Dolphin-2-170

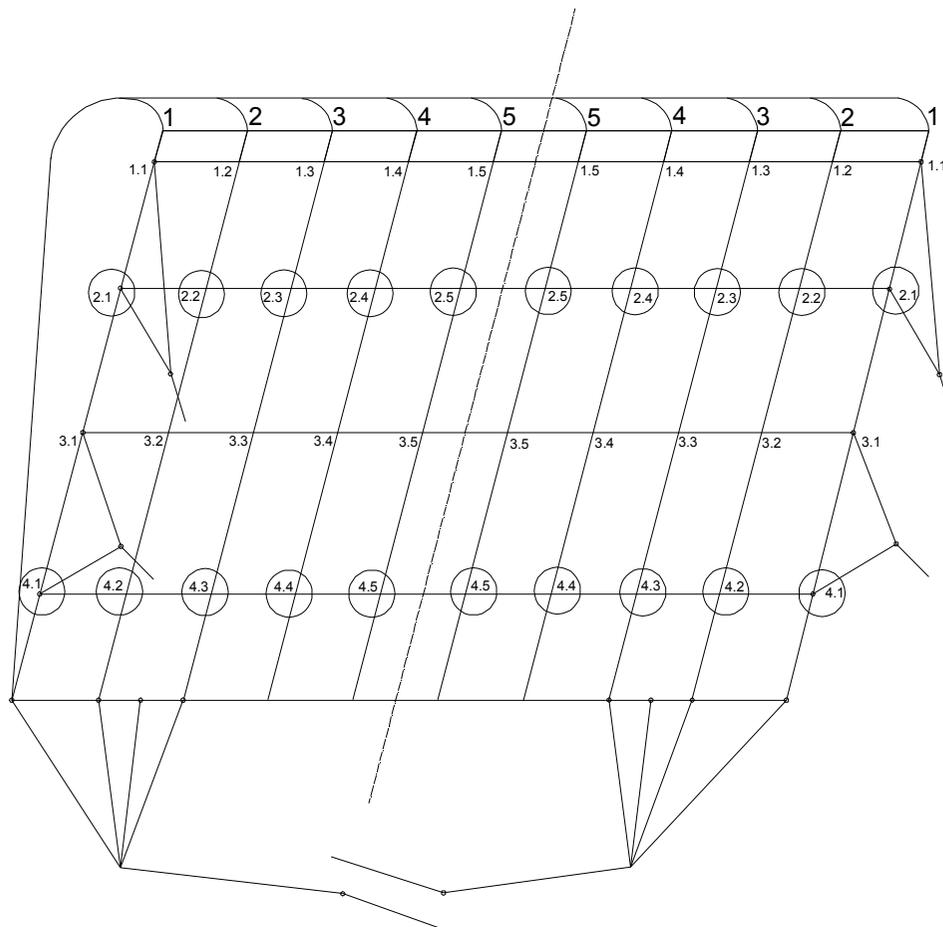
Ряд 2 Стропа № 2.5 - увеличить у кромки купола (+ 10 мм);
2.4 - увеличить у кромки купола (+ 10 мм);
2.3 - увеличить у кромки купола (+ 10 мм);
2.2 - увеличить у кромки купола (+ 10 мм);
2.1 - увеличить у кромки купола (+ 10 мм);

Ряд 4 Стропа № 4.5 - уменьшить у кромки купола (- 70 мм);
4.4 - уменьшить у кромки купола (- 70 мм);
4.3 - уменьшить у кромки купола (- 70 мм);
4.2 - уменьшить у кромки купола (- 70 мм);
4.1 - уменьшить у кромки купола (- 30 мм).

1.5 - 2.5 = 30 мм	1.5 - 3.5 = 220 мм	3.5 - 4.5 = 220 мм
1.4 - 2.4 = 30 мм	1.4 - 3.4 = 220 мм	3.4 - 4.4 = 220 мм
1.3 - 2.3 = 30 мм	1.3 - 3.3 = 220 мм	3.3 - 4.3 = 220 мм
1.2 - 2.2 = 30 мм	1.2 - 3.2 = 220 мм	3.2 - 4.2 = 220 мм
1.1 - 2.1 = 40 мм	1.1 - 3.1 = 200 мм	3.1 - 4.1 = 190 мм
